Hillerød hastighedszoner og trafiksanering – borgermøde St. Lyngby, Ll. Lyngby, Meløse og Solparken

Mødedato: 20.11.2024

Figur 1: St. Lyngby, Ll. Lyngby, Meløse og Solparken

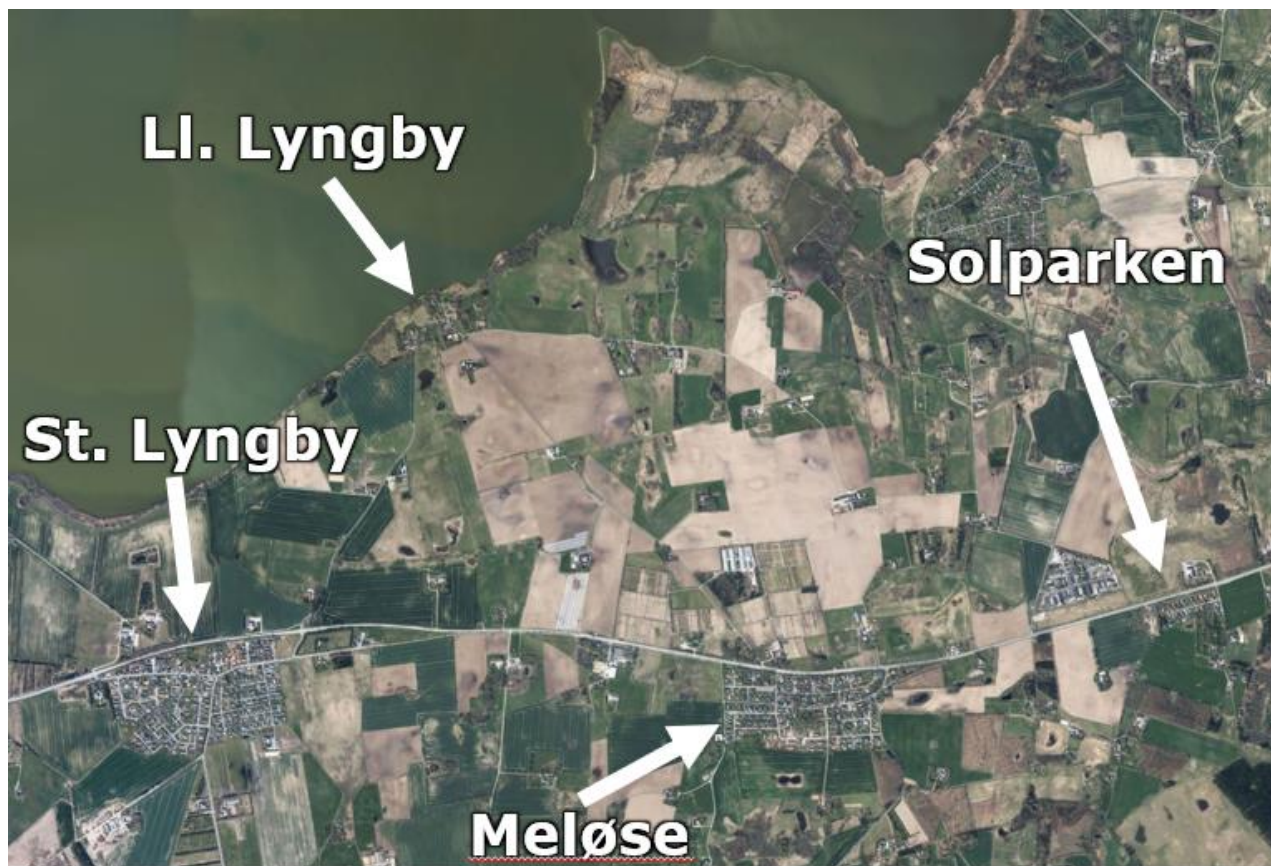
1. Der ønskes, at zonen i øst rykkes ud på den anden side af indkørslen til den nye Rema 1000.
2. Der ønskes flere bump på Skævingevej.
3. Der snakkes om 2 minus 1 vej både på Store Lyngbyvej samt på Skævingevej.
4. Der ønskes udskiftning af bump på den vestlige del af Store Lyngbyvej for at skåne de gamle huse langs vejen.
5. Hvis der skal være bump på den vestlige del af Store Lyngbyvej, så skal de placeres strategisk langt væk fra de ældste huse langs vejen.
6. Zonen i vest ønskes rykkes længere ind, så den ikke starter midt i svinget.

1. Der ønskes 30km/t zone i byen grundet dårlige oversigtsforhold.
2. Der ønskes bump i midten af byen mellem svingene.

1. Der ønskes ekstra bump på Kildevænget grundet mange cyklister.
2. Zonen ønskes rykket længere ud af Meløsevej.
3. Det foreslåede bump på Kildemosevej virkede irrelevant hos nogen af de fremmødte.
4. Der ønskes et ekstra bump på Byvej.

1. Ønskes undladt af hastighedszoner, da det virker overflødigt.
 2. Hvis der skal placeres et bump, skal det være længst muligt væk fra Amtsvejen.
-
